Projet de reconstruction du complexe Turcot

Réponses aux questions des
participants soumises à la
commission du BAPE suite à la
première partie de l'audience publique
(DQ2)

Juin 2009

Figure 1: Cheminement des piétons dans le secteur des rues St-Rémi et St-Jacques

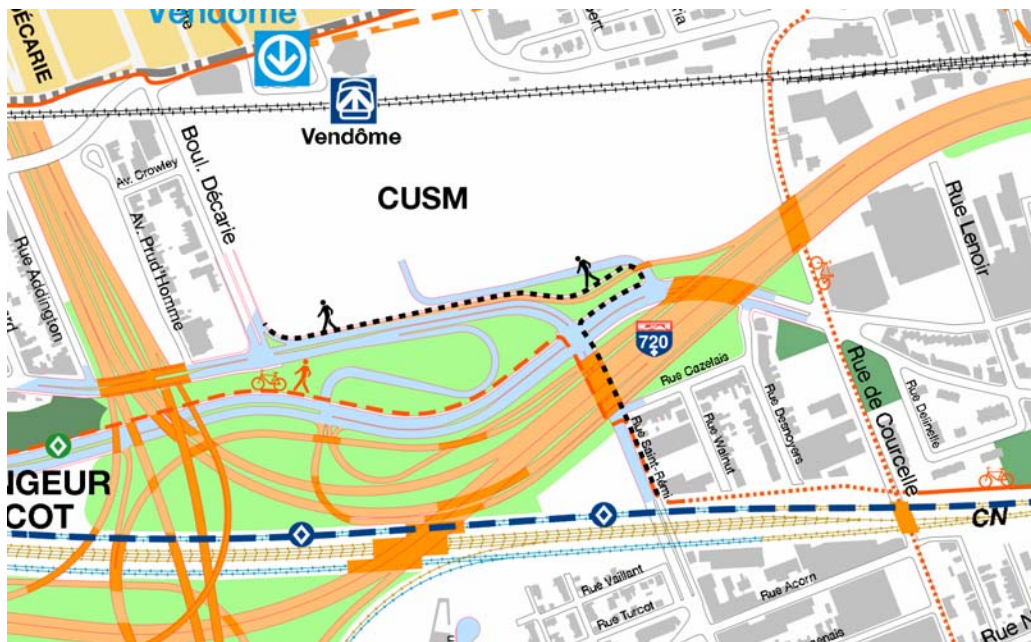
16. Par où le piéton passe pour se rendre à la rue Saint-Jacques en provenance de Cazalais Saint-Rémi pour se rendre sur la montée de la rue Saint-Jacques sans faire un grand détour par l'entrée du CUSM plus à l'est de l'intersection ? Est-ce raisonnable d'exiger un tel détour pour un déplacement urbain à pieds?

Le cheminement d'un piéton qui partirait de l'intersection des rues St-Rémi et St-Jacques pour rejoindre, par exemple, l'intersection du boulevard Décarie et de la rue St-Jacques au nord-ouest est illustré sur la figure ci-dessous. Ce parcours demandera aux piétons de faire un détour d'environ 200 mètres (soit un ajout de 2 à 3 minutes à leur temps de déplacement) par rapport à une situation où un trottoir serait présent le long de la rue Saint-Jacques. Cette dernière situation est toutefois inacceptable en matière de sécurité puisqu'elle obligerait les piétons à franchir la bretelle de sortie de l'autoroute 720 Ouest vers la rue St-Jacques. Le cheminement proposé et illustré ci-dessous permet d'offrir aux piétons des déplacements sécuritaires puisque l'ensemble de leur trajet s'effectuera dans un corridor protégé (passage à des intersections munies de feux, larges trottoirs sous les ponts d'étagement, etc.).

Figure 2: Présentation des débits dans l'échangeur pour le scénario de référence

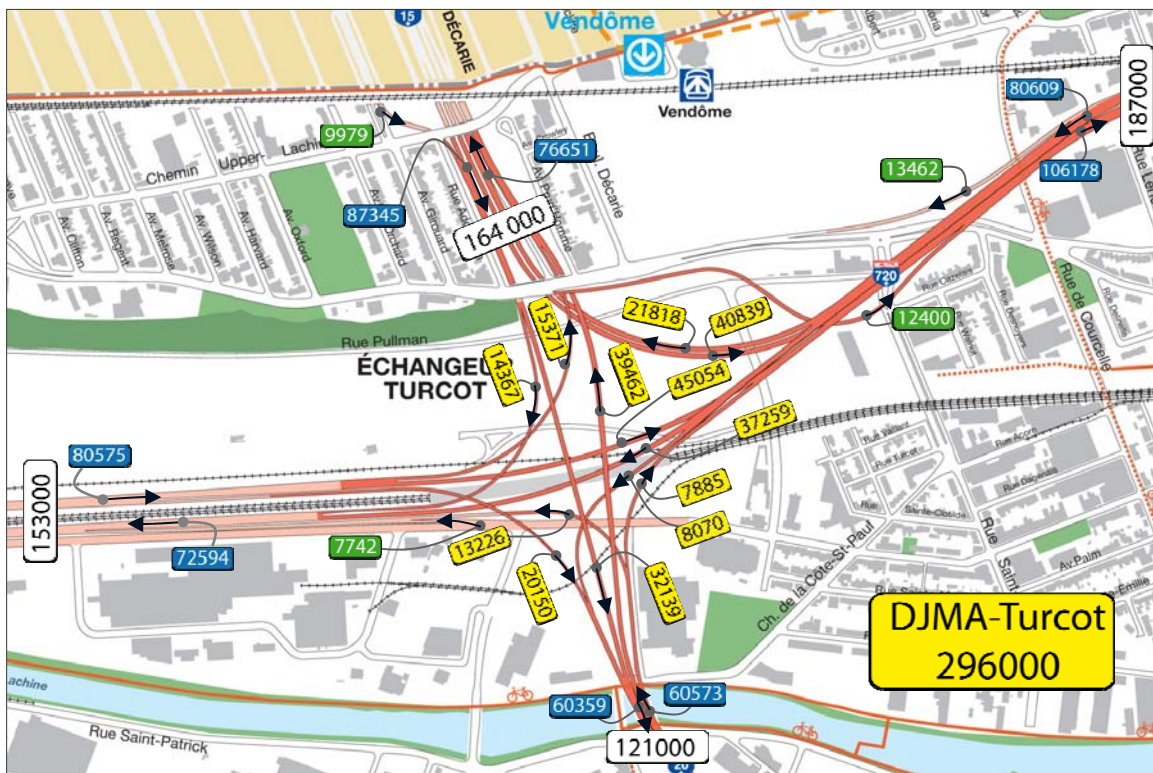
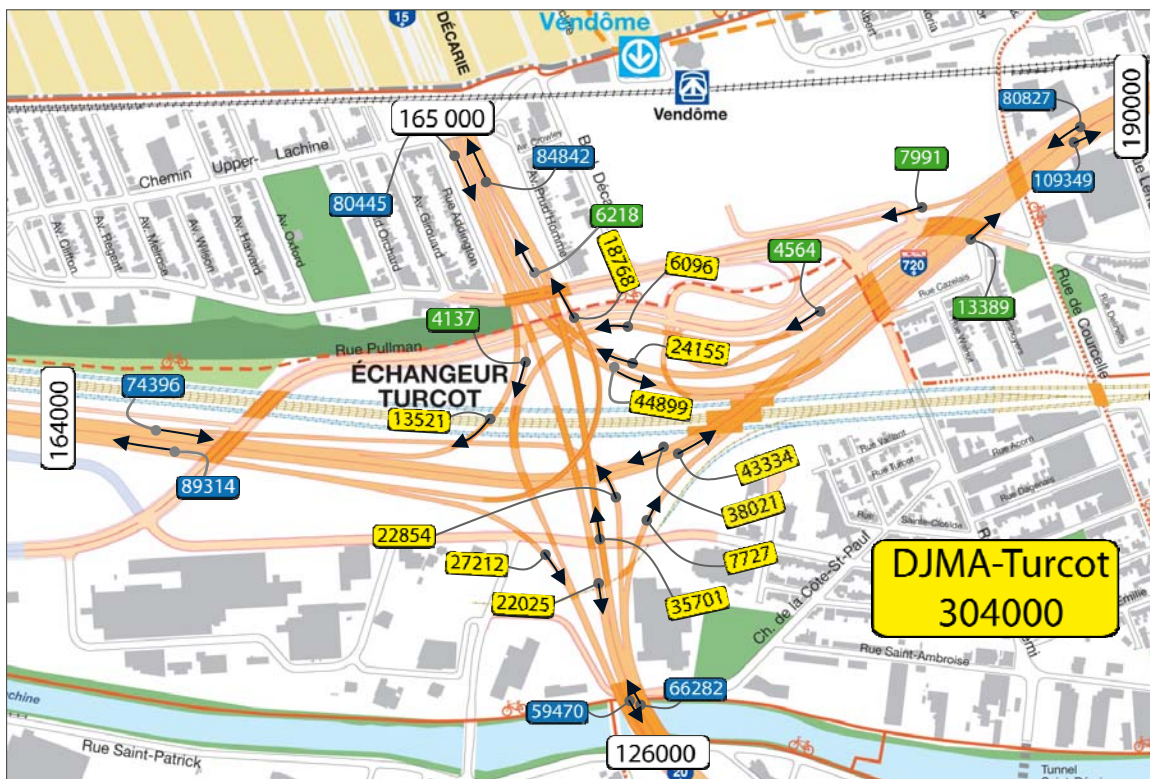
26. La fermeture de l'entrée Girouard nécessitera le transfert des fonctions de cette bretelle de plus de 10 000 vpd. vers le réseau local. Ceci est contraire à la politique de maintenir, autant que possible, la circulation sur le réseau autoroutier. Pourquoi on ne tient pas compte de ce transfert vers l'extérieur du réseau avec la compilation de 304 000 vpd. prévus dans l'échangeur en 2016 qui fait pourtant partie des 290 000 vpd. aujourd'hui (2009). Vous ne croyez pas qu'avec cet ajustement, le chiffre global de 322 000 vpd., cité par M. Daniel Bouchard en audience pour le trafic dans l'échangeur en 2016 serait plus réaliste? Pourquoi le MTO n'utilise pas les mêmes termes de références dans ce type de comparaison?

Les figures 2 et 3 présentent graphiquement les débits dans l'échangeur pour le scénario de référence et le projet retenu respectivement.
